Informe Consolidado de Solicitud de Aclaraciones, Rectificaciones y/o Ampliaciones Complementario a la Declaración de Impacto Ambiental del Proyecto "Modificación Proyecto Minero QB2: Transporte terrestre de concentrados en las regiones de Tarapacá y Antofagasta, mejora de la infraestructura y optimización de la operación"

Nombre del Titular : Compañía Minera Teck Quebrada Blanca S.A...
Nombre del Representante Legal : Carlos Roberto Muñoz Brauning
Dirección : Esmeralda 340 piso 9

El presente Informe Consolidado de Solicitud de Aclaraciones, Rectificaciones o Ampliaciones a la Declaración de Impacto Ambiental del proyecto "Modificación Proyecto Minero QB2: Transporte terrestre de concentrados en las regiones de Tarapacá y Antofagasta, mejora de la infraestructura y optimización de la operación", contiene las observaciones generadas en virtud de la revisión de la Adenda.

Figura 1: Área de influencia sector de La Negra

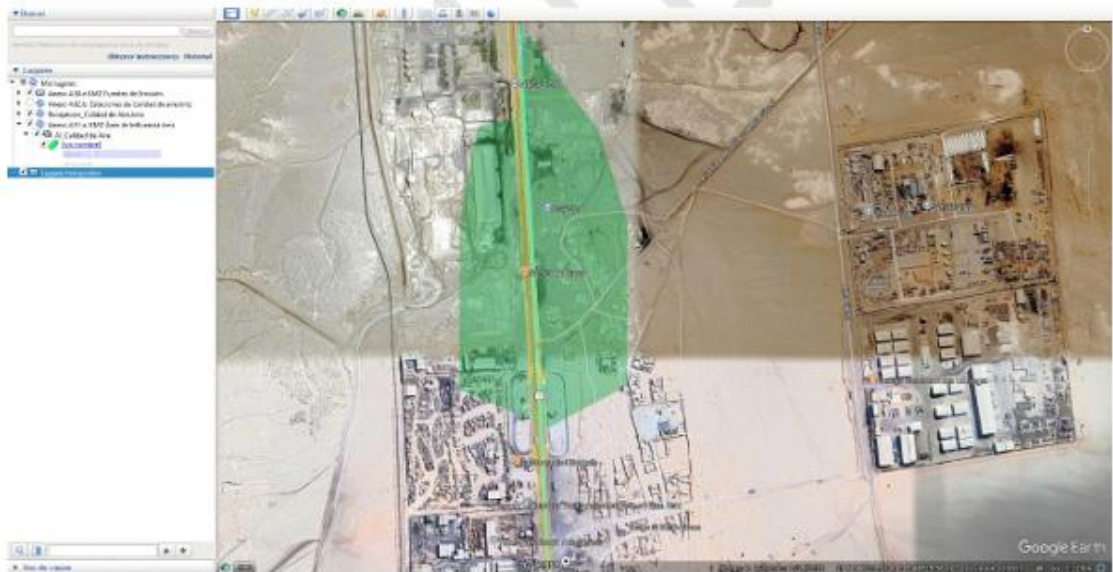
4.22 Respecto de la respuesta 7.66 sobre el análisis de significancia, y considerando la información entregada por el titular en respuesta 4.73, se señala que el área de influencia fue definida a partir del siguiente criterio:

Dicha área de influencia fue presentada en el Anexo 4.51.a-1 de la Adenda. Mediante la revisión de dicho archivo, se observa que diversas estructuras localizadas en el sector de La Negra quedan comprendidas dentro del área delimitada, las cuales podrían corresponder a receptores sensibles y que se encontrarían ubicados dentro del área que supera los límites de significancia definidos en el criterio antes citado (Figura 1). Cabe recordar que dicho sector pertenece al dominio "D03: Zona Mejillones y La Negra" y corresponde a una zona en situación de saturación por MP10 acorde a la línea de base presentada por el titular, específicamente en la Tabla 3.1-12 “Línea de Base Estación La Negra” del anexo 4.46 de la Adenda.

Para dicha área, en caso de verificarse la presencia de receptores sensibles, no se efectuó el análisis de significancia. Cabe señalar que mediante la observación 4.61 del ICSARA 1, se

Figura 1. Caudales ingresados al modelo para representar la condición de descarga subterránea hacia el este.

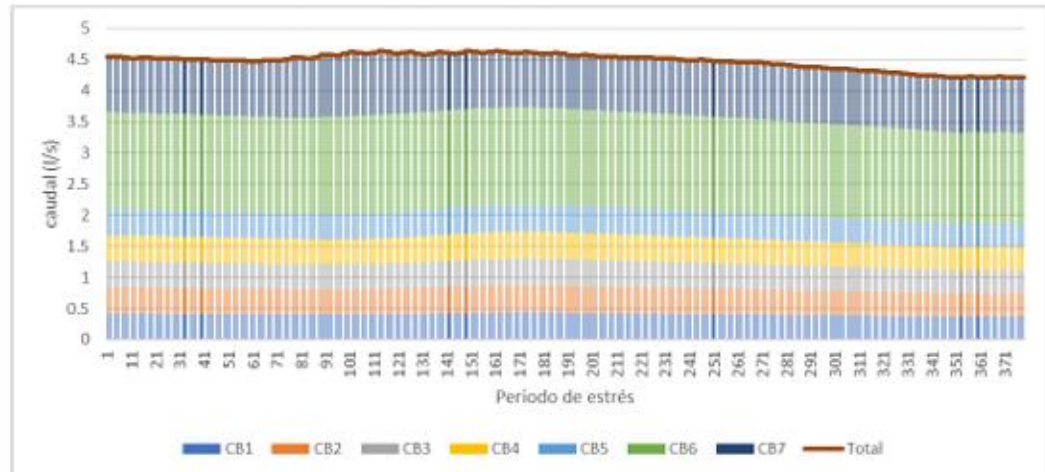
4.32 En relación con lo señalado en el acápite 4.32, así como en el acápite 2.5.2 Descargas Laterales Subterráneas del Informe 01 MN Regional Área Mina (Anexo 4.22-2 “Modelo Numérico Hidrogeológico Área Mina”), el Titular indica que “*El caudal pasante promedio para el periodo 1994 a 2025 (Figura 2-15) alcanza los 4,5 L/s, con dirección de oeste a este, representando un flujo de salida del dominio. Se ha representado mediante 5 pozos de bombeo (Figura 2-5), con caudales equidistribuidos.*”. Sin embargo, en la Figura 2-5 se observan 7 pozos.

Adicionalmente, al revisar los archivos digitales del modelo numérico, se identifican 7 pozos incorporados (CB1, CB2, CB3, CB4, CB5, CB6 y CB7), donde los cinco primeros presentan caudales equidistribuidos, mientras que CB6 y CB7 son ingresados con caudales mayores, conforme se ilustra en la Figura a continuación. La suma de los caudales asociados a los 7 pozos corresponde al caudal pasante promedio de 4,5 L/s señalado por el Titular. En este contexto, se solicita aclarar la cantidad de pozos considerados para representar la condición de descarga subterránea hacia el este, así como los caudales con que fueron implementados en el modelo.

Figura 2. Pozos de monitoreo y contingencia en sistema cortafugas QB1 incorporados en Modelo Numérico.

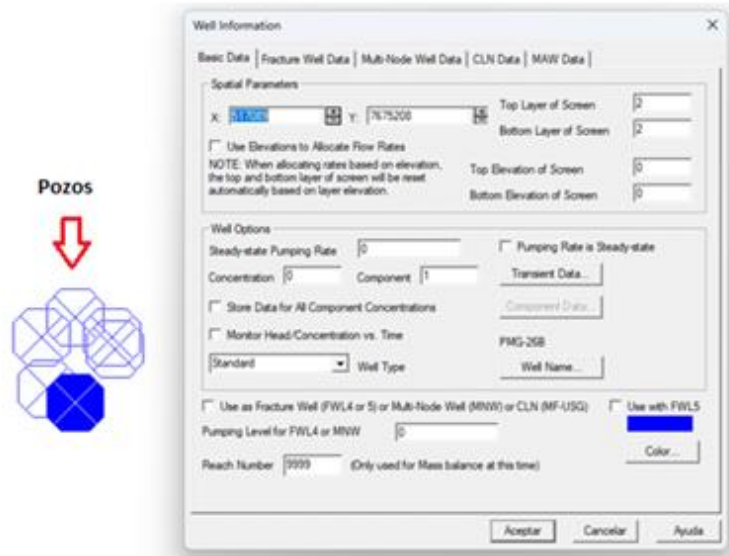
- b) Se establece que se consideran 6 pozos de monitoreo y contingencia (PMG-21, PMG-22, PMG-23, PMG-24, PMG-25 y PMG-26). Respecto de su incorporación en la modelación, se indica que “*En esta actualización se ha representado con la condición Well, imponiendo el caudal total registrado. Tal como en los otros pozos del sistema, dada la cercanía entre estos 6 pozos, ubicados todos en dos celdas adyacentes, se han reemplazado en el modelo por un solo pozo de bombeo que extrae el caudal total.*” (énfasis agregado). Sin embargo, en el modelo numérico se observa la incorporación de los seis pozos de manera individual, conforme se aprecia en la figura a continuación. En este contexto, se solicita al Titular aclarar la cantidad de pozos mediante los cuales esta condición fue implementada en la modelación, así como el caudal considerado en dicha representación.

Figura 3. Caudales sistema cortafugas 1 presentados en modelo conceptual (izquierda) y modelo numérico (derecha).

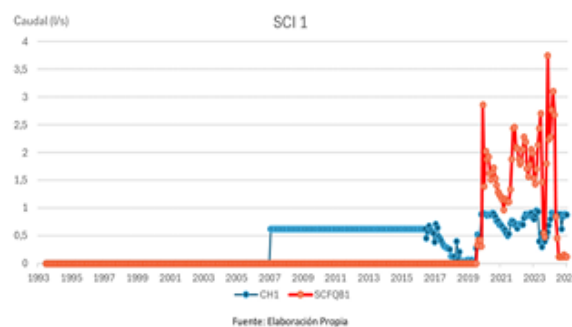
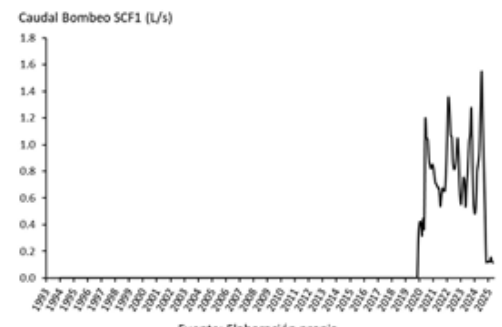
- c) En la Figura 3-45 del modelo conceptual presentado en el Anexo 4.22-1 “Modelo Conceptual Hidrogeológico Área Mina” de la Adenda, se observan caudales del Sistema Cortafugas 1 que difieren de aquellos presentados en la Figura 2-12 del modelo numérico incluido en el Anexo 4.22-2 “Modelo Numérico Hidrogeológico Área Mina” (ver Figura a continuación). En este contexto, se solicita al Titular aclarar los caudales asociados al Sistema Cortafugas 1, así como la consistencia entre ambas representaciones.

Figura 4. Hidrogramas en sectores de afloramiento con modificación de niveles presentados por el titular en Figura 4-21 de Anexo Modelo numérico.

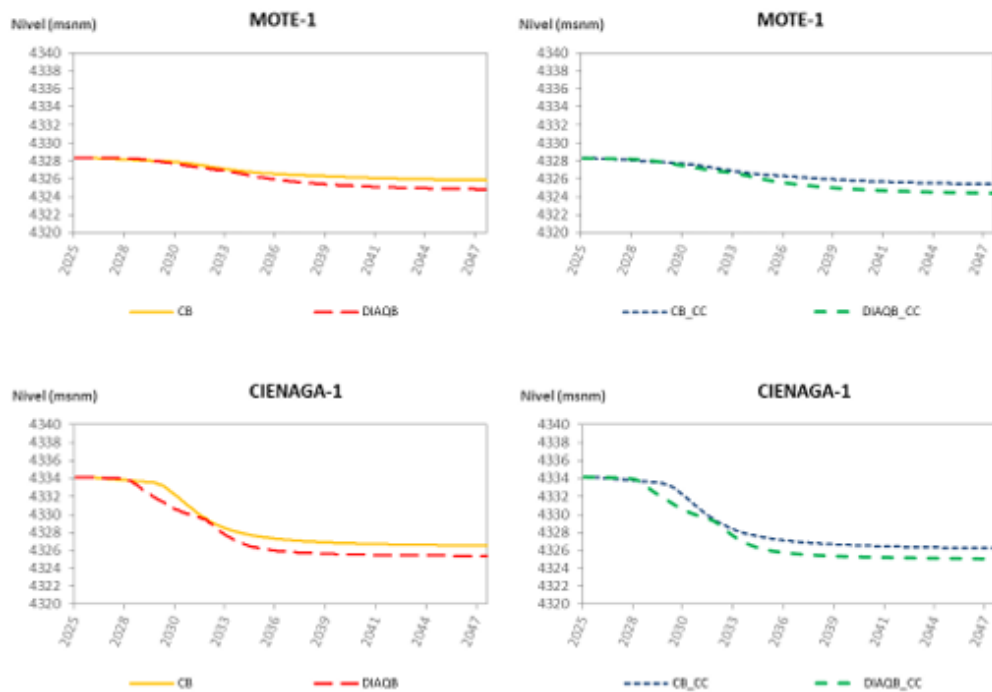
Sin embargo, a partir de la información presentada en la Figura 4-21 del Anexo 4.22-2 “Modelo Numérico Hidrogeológico Área Mina” de la Adenda, es posible observar que, tanto para Mote-1 como para Ciénaga-1, existen disminuciones en los niveles freáticos atribuibles al proyecto, toda vez que se registran niveles inferiores a las proyecciones del caso base (gráficos de la izquierda en Figura a continuación), lo que indicaría la existencia de una disminución asociada al proyecto en evaluación.

Respecto a la reversibilidad del descenso, la información presentada en acápite 4.2.3 del Anexo 4.22-2 de la Adenda, no permite corroborar lo indicado por el titular en el apartado 4 de la evaluación cuantitativa. El periodo modelado es hasta 2047, no observándose en la Figura a continuación una recuperación de los niveles en el periodo analizado.

- c) Presentar las planillas de cálculo con las series ingresadas al modelo (recargas, extracciones, reinyecciones, entre otras), considerando la extensión del período modelado, junto con los archivos de modelación y las planillas de niveles simulados y observados en todos los puntos de control, en particular en los puntos Mote-1, Mote-2, Ciénaga-1 y Ciénaga-2.

Figura 5. Comparativa de descenso escenarios predictivos al 2047 sin cambio climático.

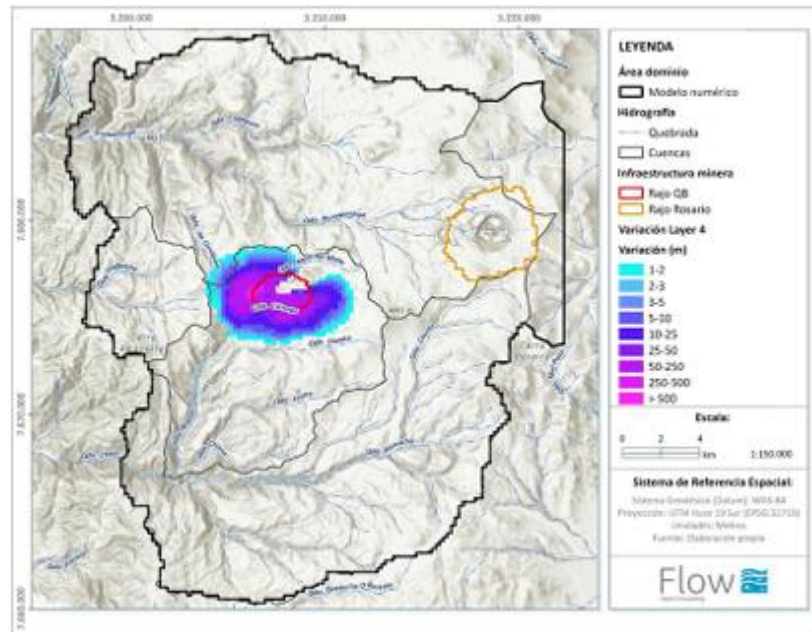
4.36 Se solicita al Titular aclarar las variaciones superiores a 250 m observadas en la Figura 4-28 “Comparativa de descenso (diferencias entre el caso con y sin proyecto), escenarios predictivos al 2047 sin cambio climático”, contenida en el Anexo 4.22-2 “Modelo Numérico Hidrogeológico Área Mina” de la Adenda (ver Figura a continuación), considerando que el Titular declara incorporar en el escenario con proyecto (DIAQB) una profundización de 30 m adicionales respecto del plan minero presentado en el EIA de QB2 (Caso Base).

escala adecuada que permita evaluar con mayor detalle las variaciones de nivel en el entorno cercano al rajo QB.

Figura 6. Hidrogramas simulaciones predictivas donde el modelo no refleja adecuadamente las tendencias de datos observados en pozos Sector QB SIC1-Liaretá.

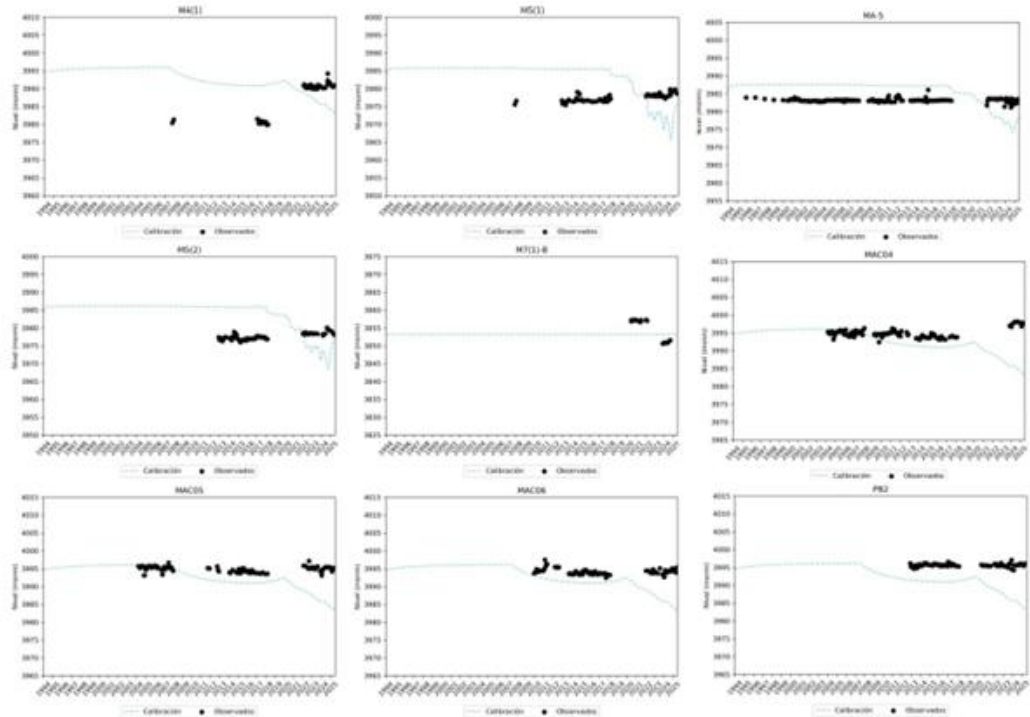
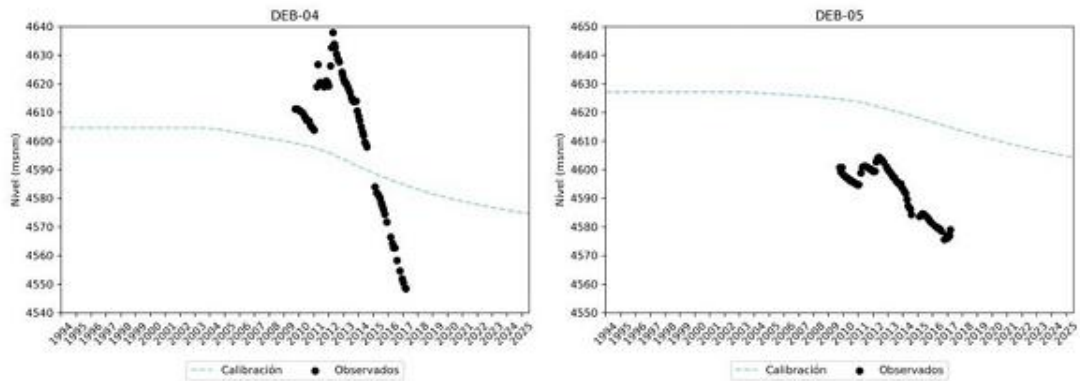
4.37 En el Apéndice 4.22-2-B “Hidrogramas calibración y simulaciones” de la Adenda se observa que, en algunos pozos, el modelo no reproduce adecuadamente las tendencias presentadas por los datos observados. Específicamente, esta situación se evidencia en los pozos M4(1), M5(1), M5(2), MA-5, MAC04, MAC05, MAC06 y PB2 del sector QB SIC1-Llaretá (ver Figura 6), así como en los pozos DEB-04 y DEB-05 del sector Ramucho-Choja (ver Figura inferior a continuación).

En este contexto, se solicita al Titular justificar estas diferencias y, de corresponder, mejorar la calibración del modelo a fin de asegurar una adecuada representación del comportamiento del sistema. Al respecto, se recomienda observar la “Guía para el Uso de Modelos de Aguas Subterráneas en el SEIA”, que establece que *“se debería privilegiar una mejor representación cualitativa de las tendencias del modelo conceptual por sobre la estricta minimización del error numérico, ya que esto último por sí solo no garantiza resultados coherentes con el comportamiento observado del sistema”* (pág. 43).
